ACLARACIÓN No. 5	
Nombre del Proyecto:	Apoyo al Programa Nacional de Transmisión de Energía Eléctrica
Contrato de Préstamo:	Préstamo BID No. 4598/BL-HO y 4599/SX-HO
Proceso No.	LPI No. ENEE-2-LPI-O-
Nombre del Proceso:	Construcción y Pruebas de Ampliación de Subestaciones Eléctricas San Buenaventura y San Pedro Sula Sur 230/138 kV, y Línea de Transmisión Doble Terna 230 kV
País:	Honduras
Institución:	Empresa Nacional de Energía Eléctrica (ENEE)

La Empresa Nacional de Energía Eléctrica (ENEE), con base a lo establecido en la Sección I. Instrucciones a los Oferentes (IAO) del Documentos de Licitación (DDL), Numeral 7. “Aclaración del Documento de Licitación, visita al lugar de las obras y reunión previa a la Licitación”, del proceso No. ENEE-2-LPI-O- Construcción y Pruebas de Ampliación de Subestaciones Eléctricas San Buenaventura y San Pedro Sula Sur 230/138 kV, y Línea de Transmisión Doble Terna 230 kV, por este medio hace del conocimiento a todos los posibles oferentes, lo siguiente:

Figura No.1

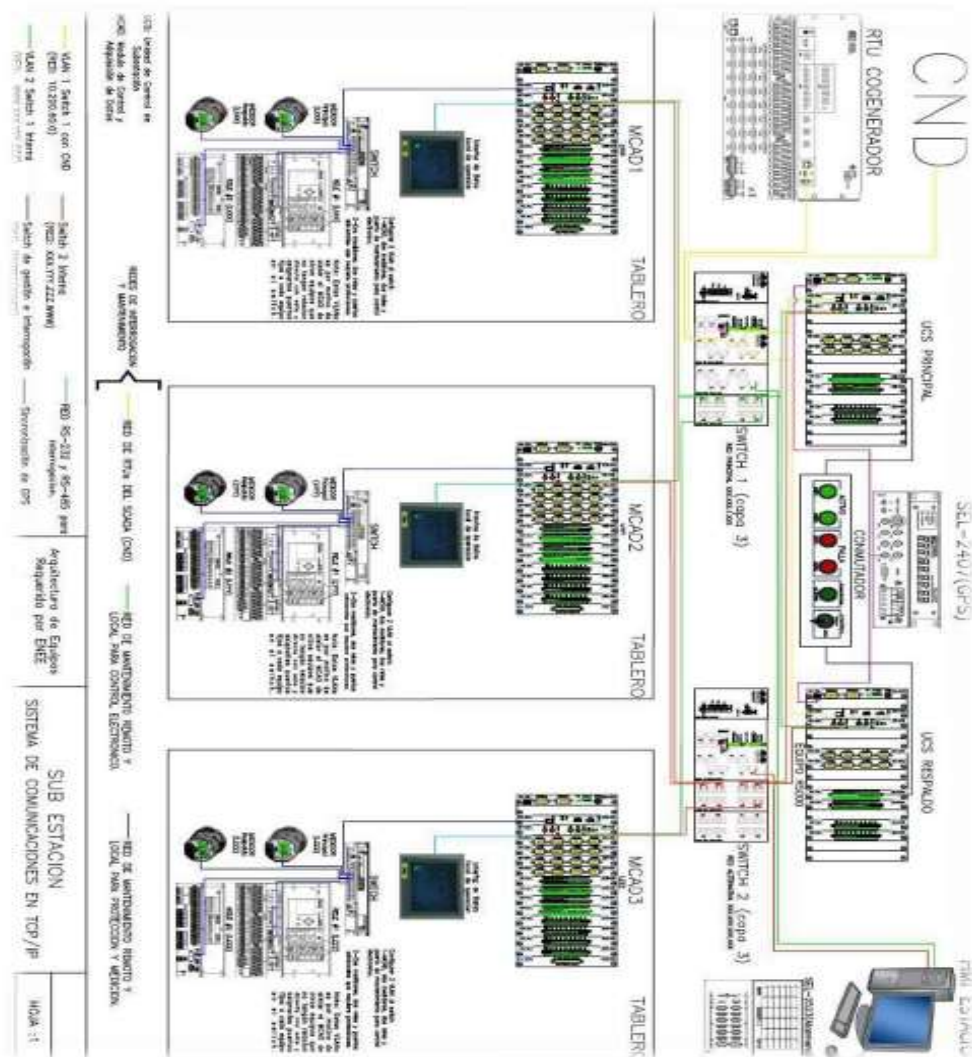
11. Favor de proveer la siguiente figura con vista clara, ya que es muy importante para la elaboración de nuestro plan.

DISEÑO: DIRECCION ING. TRANSMISION	DIBUJO: CHRISTIAN BARAHONA	DESCRIPCION: TABLERO DE CONTROL		EMPRESA NACIONAL DE ENERGIA ELECTRICA DIVISION DE INGENIERIA	HOJA No.1/2
REVISO: DIRECCION ING. TRANSMISION	FECHA: MARZO 2014				
APROBÓ: DIRECCION ING. TRANSMISION	ESCALA: SIN ESCALA

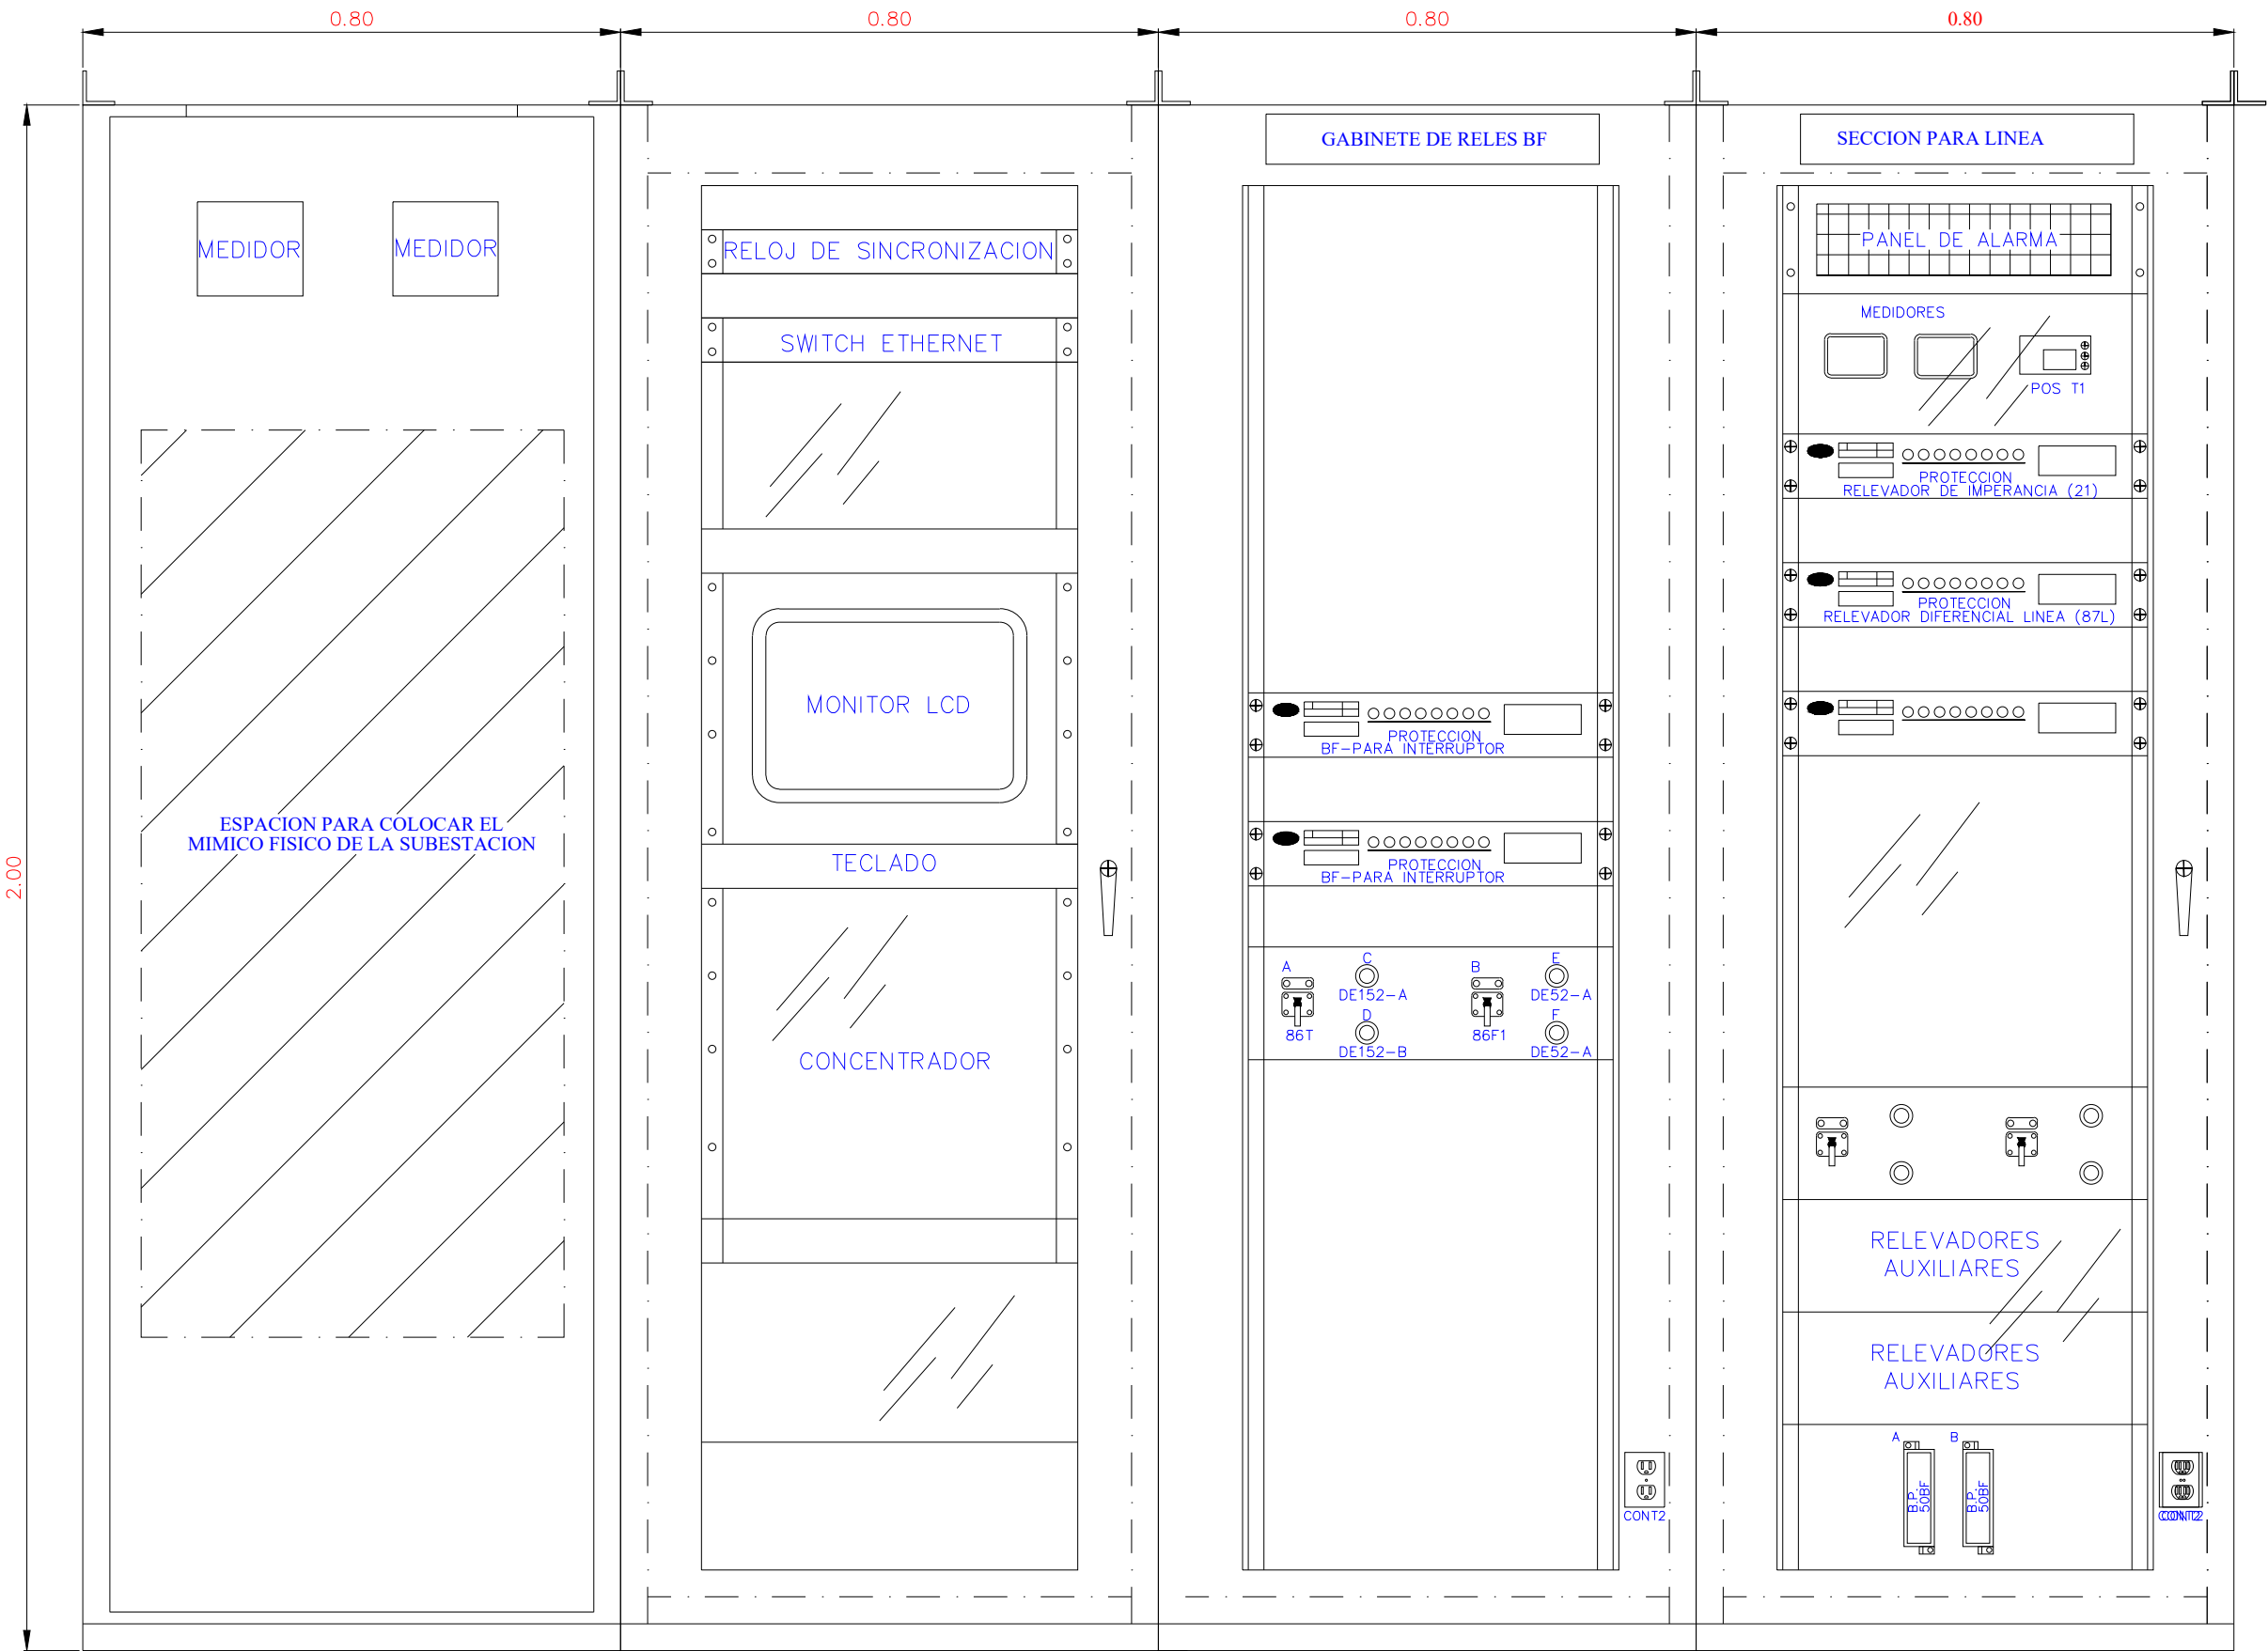
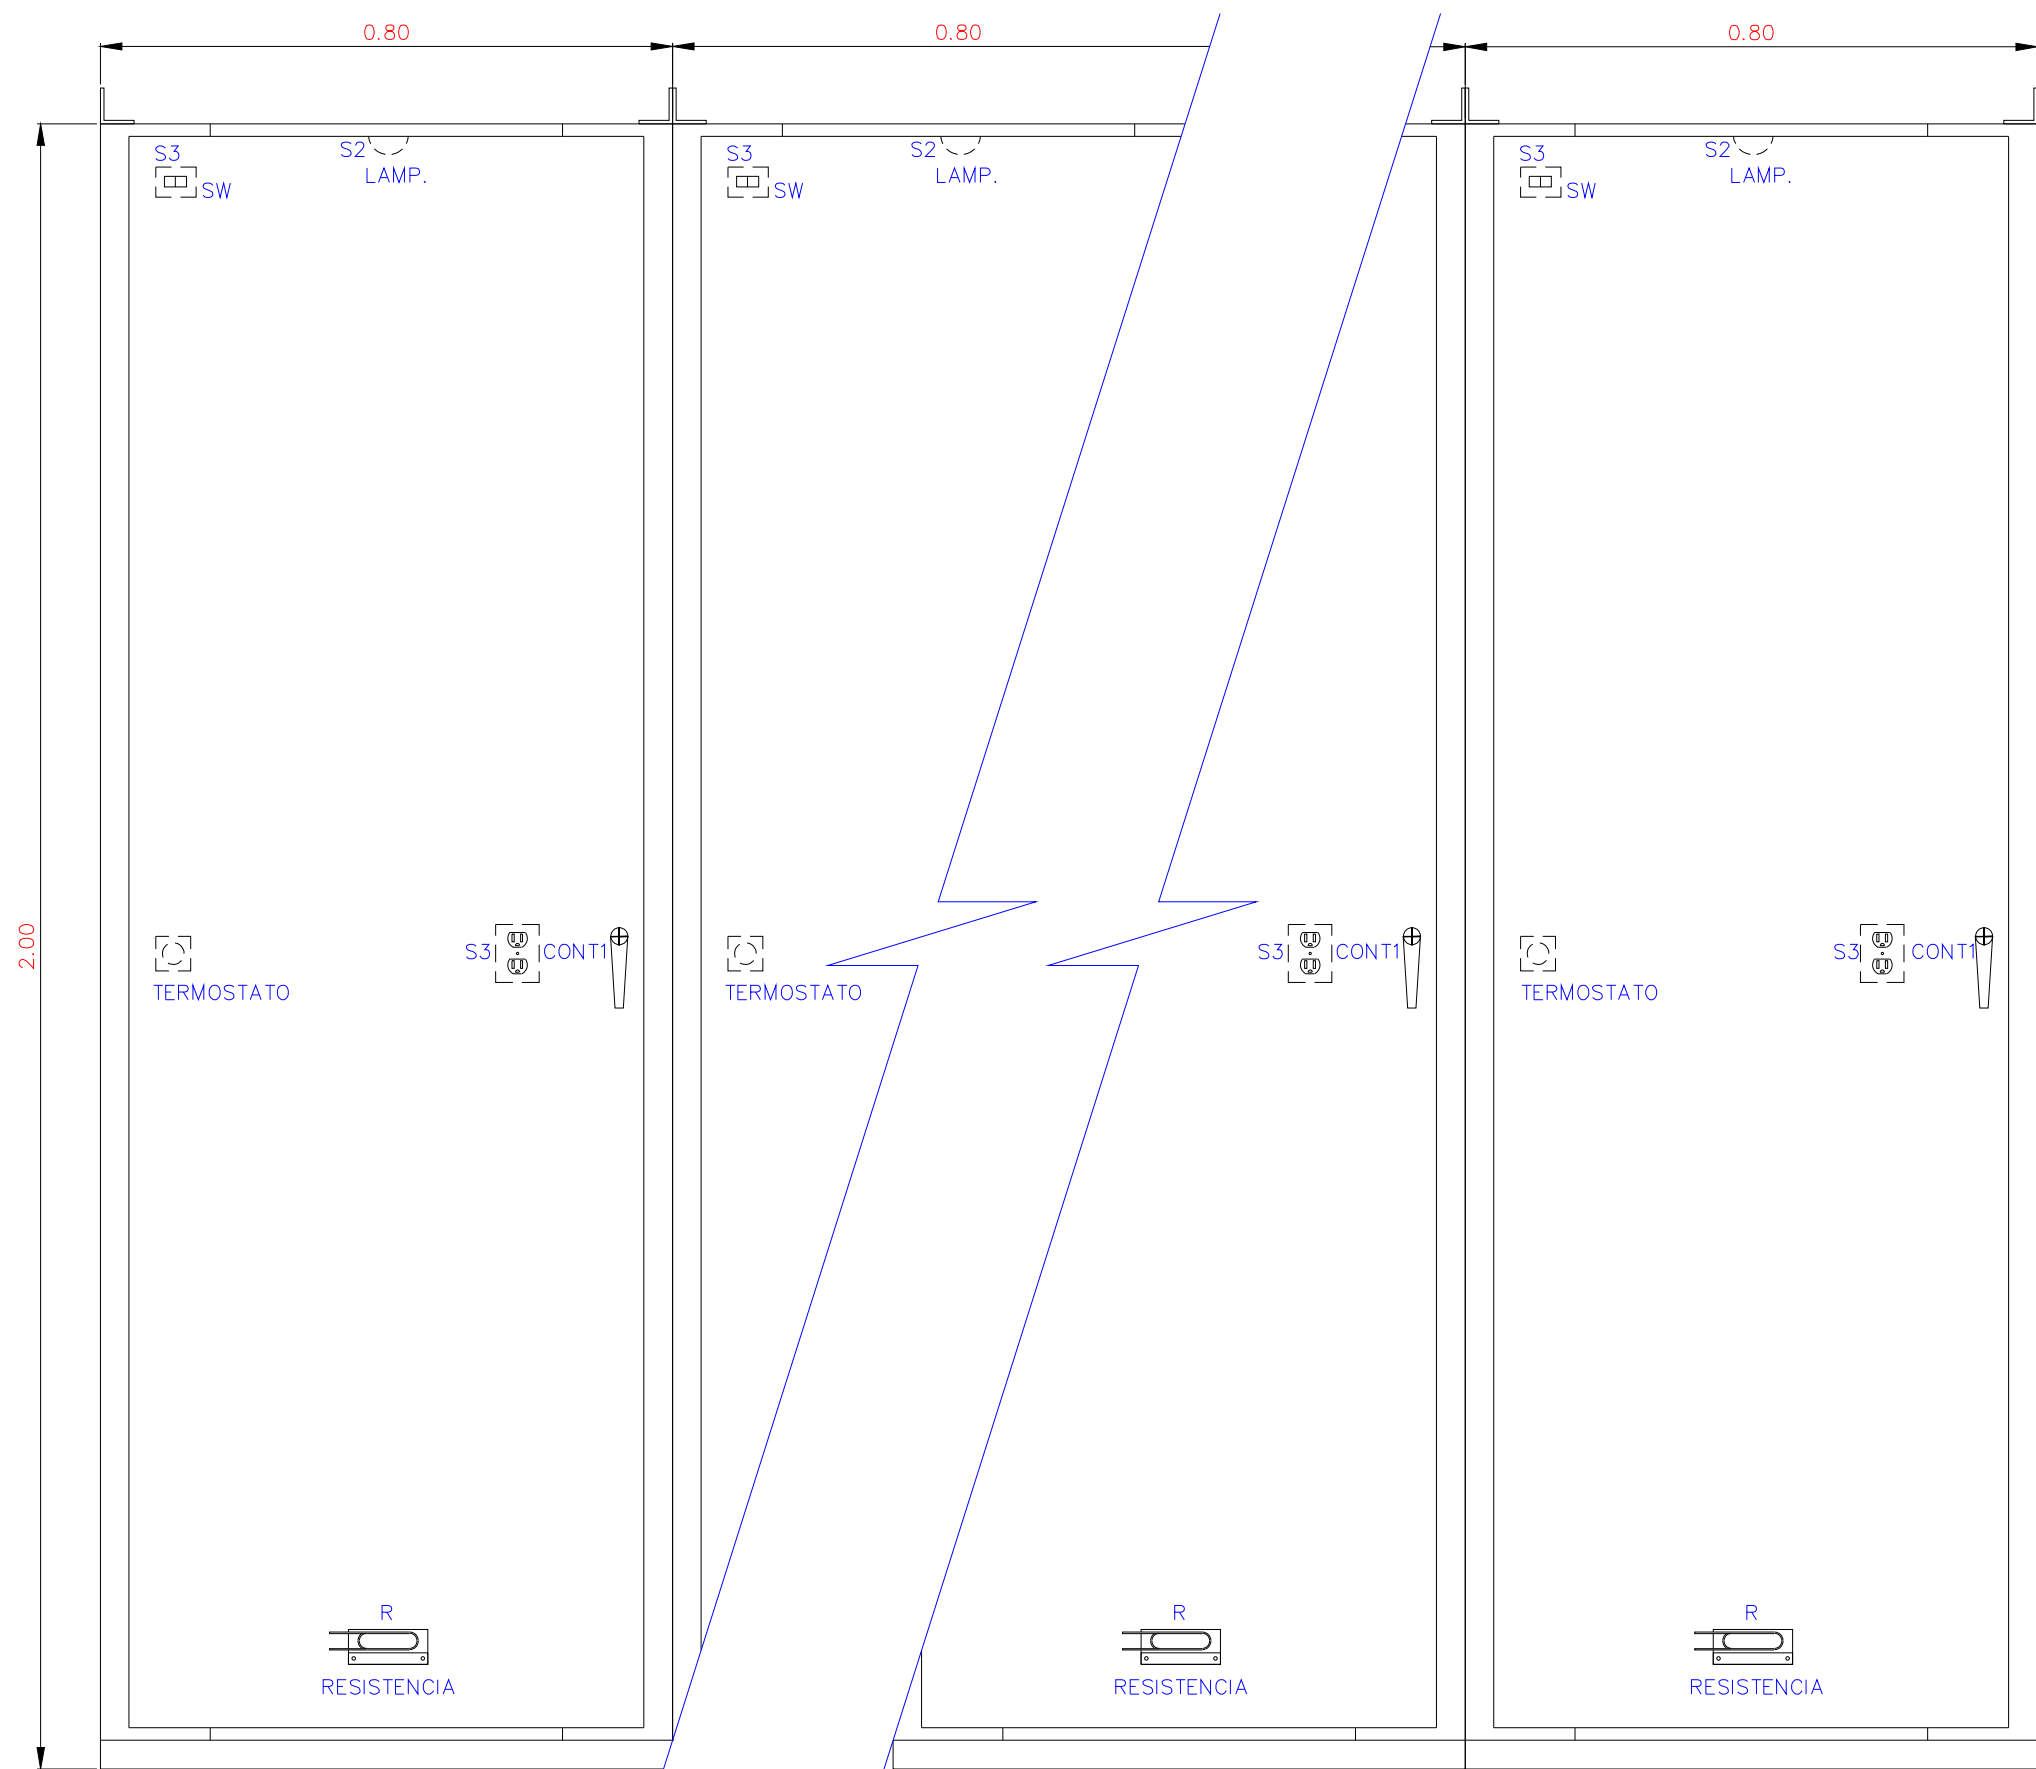
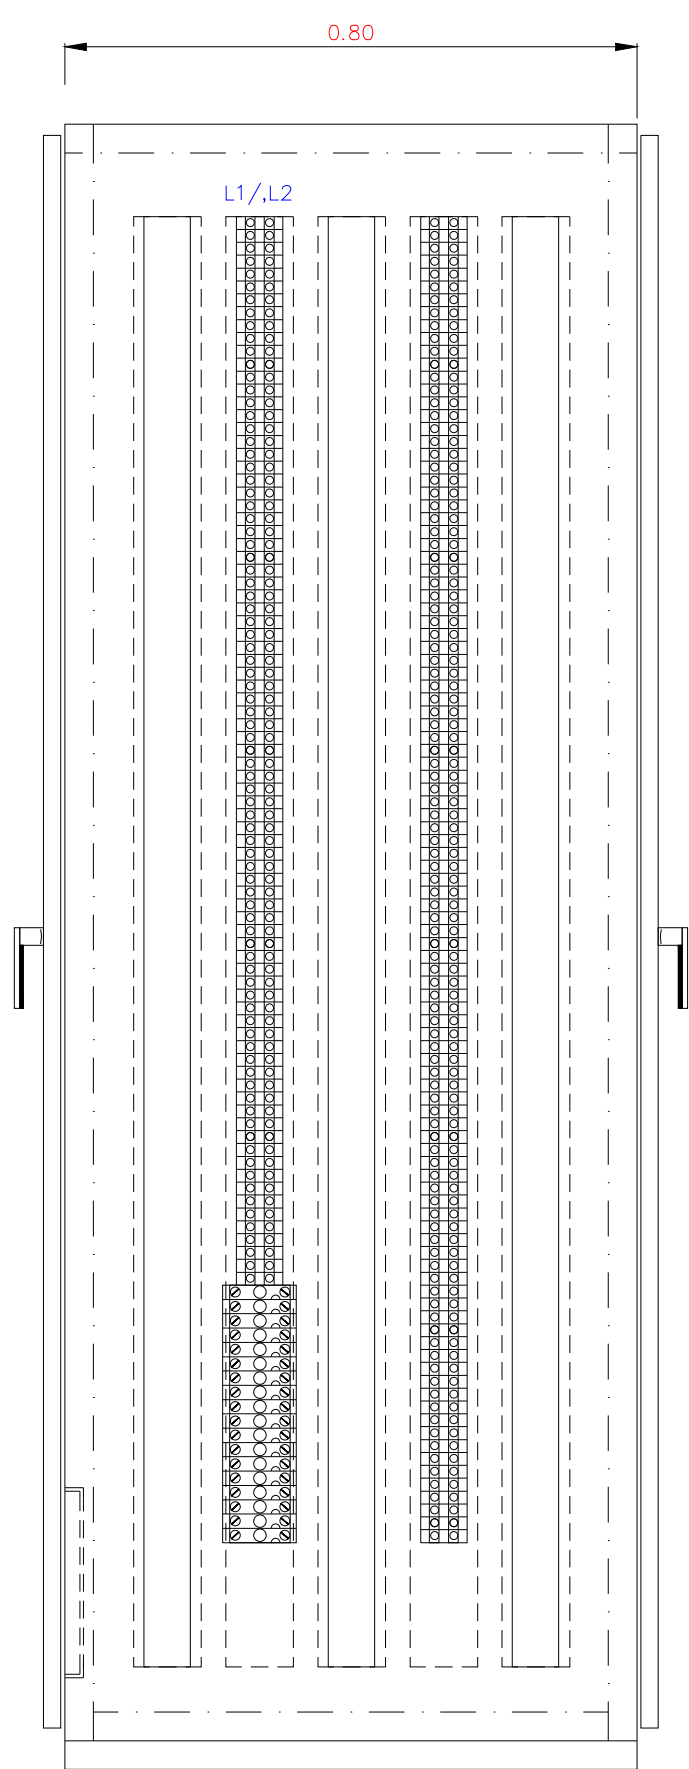
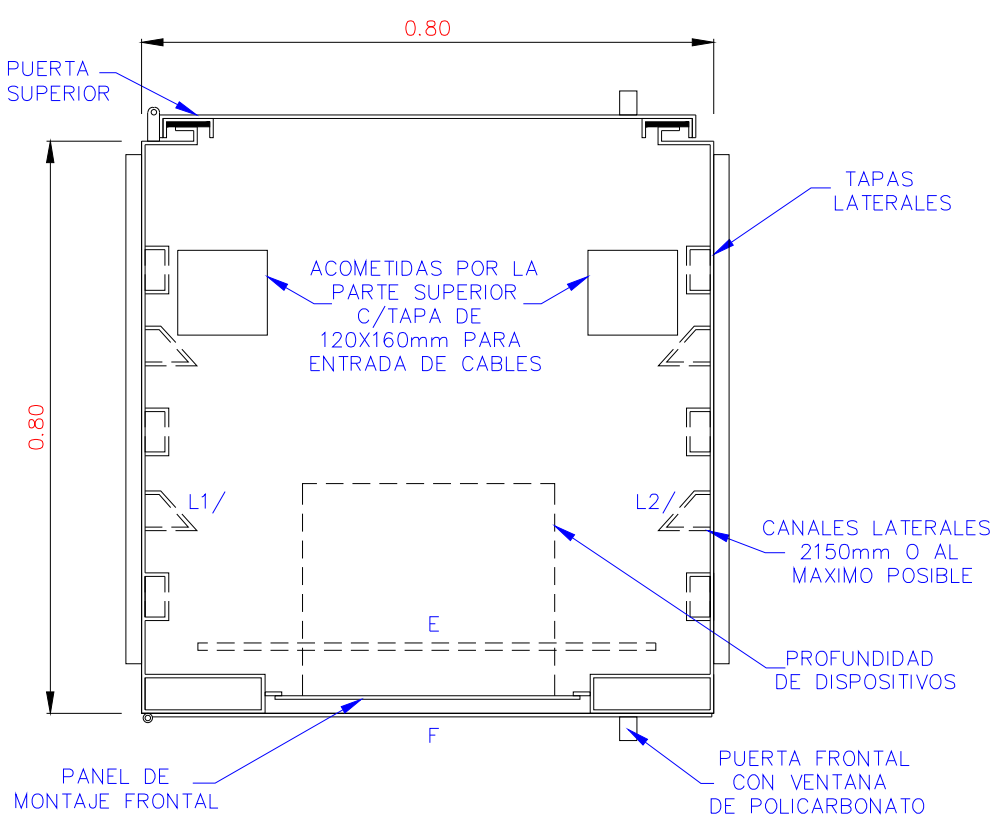
9. Favor de proveer faltante Planos y detalle de los tableros de control (PCYM), Proyecto. Planos 1 de 2 y 2 de 2 de subestación San Buenaventura.

8. Los planos solicitados en este numeral se adjuntaron en el **Numeral 50 de la Enmienda No.2. Sección VI. Requisitos de las Obras Planos.**
9. Se adjuntan los planos de detalle para los tableros PC&M para ambas Subestaciones.
10. Se adjunta el plano Arquitectura Sistema Registro de Eventos SE SBV Hoja 1 de 1.
11. La Arquitectura para el Sistema Integrado de Protección y Control, referirse al **Numeral 43 de la Enmienda No.2, Sección VI. Requisitos de las Obras.**
